# DER ANDERE PARK

## 2. Bürgerforum "Heidelberg IBA\_Grünes Band des Wissens"

11. Juli 2017

Abbildungen 35 und 36: Arbeit Taktyk Landscape + Urbanism, Pläne 3 und 4

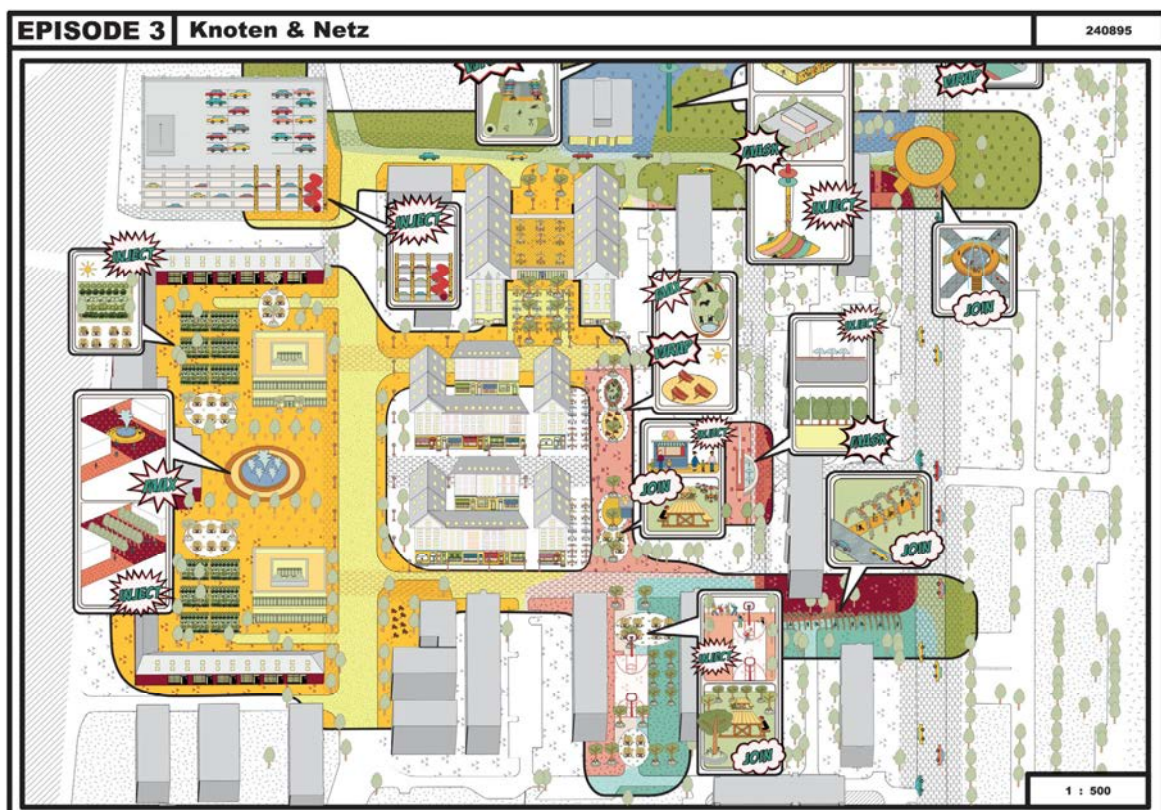
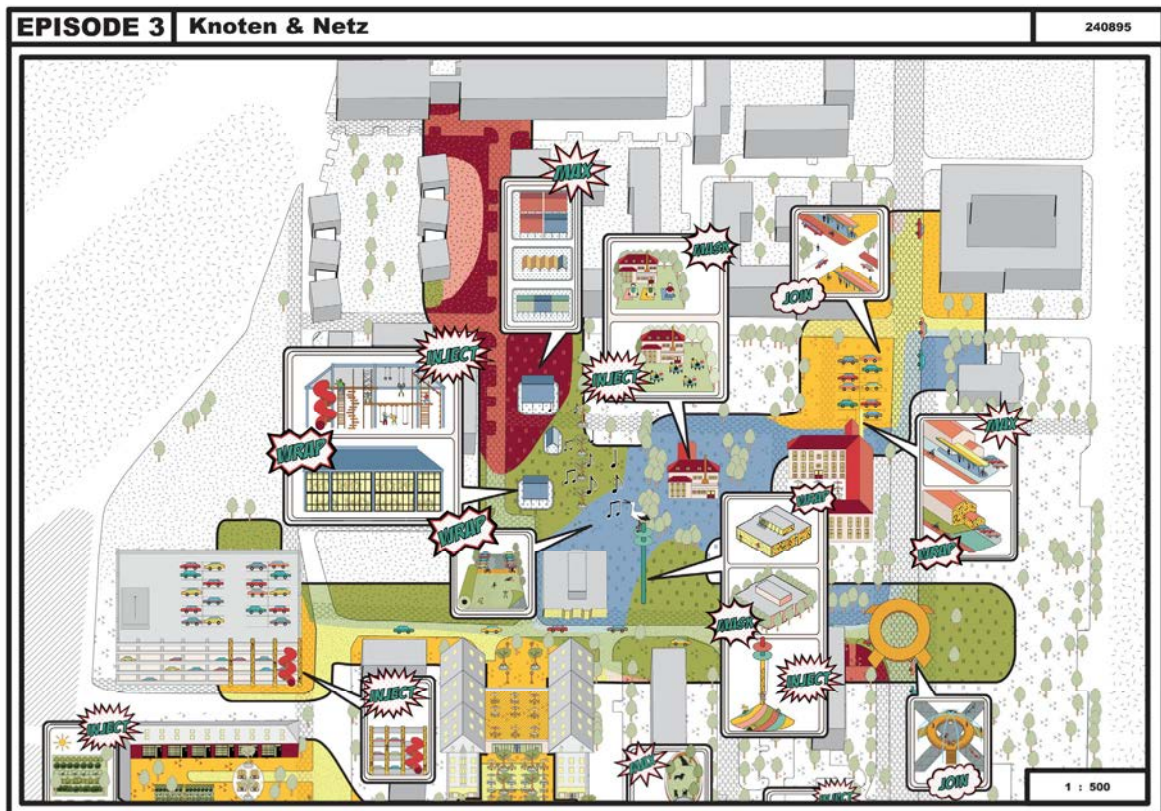
- Progressive Arbeit, zukunftsgerichtet
- 'Form follows function'

- Gemeinschaftliche Wohnmodelle werden nicht berücksichtigt, in Phase 2 genauer auf Nutzer schauen (Arbeit momentan noch zu undifferenziert)
- Unkonkrete Aussagen
- Arbeit muss realistische Lösung aufzeigen (bspw. Querung Römerstraße)
- Nachweis des Büros, was ggfs. aus anderen prozesshaften Ansätzen konkret geworden ist
- Hat die Arbeit trotz ihrer Unkonkretheit das Weiterkommen verdient?

- Guter Ansatz, auf die Nutzer zu achten
- Bedürfnisse der zukünftigen Nutzer werden in den Mittelpunkt gestellt
- Abfrage der Nutzerwünsche ist richtiger Ansatz zur Vermeidung von Fehlentwicklungen

- Es fehlen in der Plandarstellung schon bekannte Nutzer; Weiterentwicklung muss konkretisieren: Wer ist da, was brauchen die Menschen, wo bestehen Verknüpfungen zwischen Gruppen
- Wie kann die Prozessstruktur verstetigt werden?
- Wie flexibel ist das Ergebnis für die Zukunft (Aspekt Anpassungsfähigkeit)?
- Arbeit darf nicht in Analyse steckenbleiben, sondern muss 'liefern'
- Wann startet die Episode 1?; bereits im Zuge der Mehrfachbeauftragung?
- Jugendgemeinderat wurde in die Beteiligung nicht einbezogen

- Diktat des Designs wird nicht in den Mittelpunkt gestellt (allerdings ist die Arbeit selbst in ihrer Aussage ein Diktat)

- Versteckte Aussagen sind sehr kritisch zu hinterfragen
- Vorhandene Setzungen (bspw. Verkehrsführungen) werden nicht berücksichtigt
- Aufgabe für Mehrfachbeauftragung: Wie gehen Verfasser konkret mit Setzungen um?

- Vorgeschlagene Nutzung des Kommunikationsturms ist positiv (historische Schicht)

- Wenig Aussagen zum Park, Schwerpunkte auf 'Points' und Plätzen; Aussagen zu Park werden im weiteren erwartet

- Szenarien möglich, um Offenheit zu behalten

- Aufgabe für Mehrfachbeauftragung: Konkretisierung der Gestalt und Nutzung
- Büro soll klare gestalterische Aussagen zu 'Fenstern / Zonen' machen (ohne Festlegung)
- Gespür für Raum und Materialität muss in Überarbeitung überkommen
- Verbauung und Möblierung der Plätze wird kritisch gesehen:
  - Veranstaltungen/Events
  - schwierige Lesbarkeit bei Paradeplatz
  - bei Reitplatz keine Möblierung
- Gestaltung und 'Inject' bleiben nebulös
- Überarbeitung muss deutlich zur Klärung beitragen

- Verbindung über Römerstraße erscheint weitergehender gelöst als in anderen Arbeiten

- Wo finden sich Fahrradfahrer in den Verkehrsflächen?
- Ausgewogenheit der Verkehrsträger hinterfragen, Klärung erforderlich
- Wichtige weitere Schnittstellen sind nicht berücksichtigt (zufällige Auswahl)

- Arbeit passt nicht in die Struktur der Mehrfachbeauftragung und in die zeitliche Förderkulisse, weiterer Umgang mit dem prozesshaften ist zu klären
- Was kann in der Arbeit bis Ende 2020 tatsächlich realisiert sein? (Thema Fördermittel)
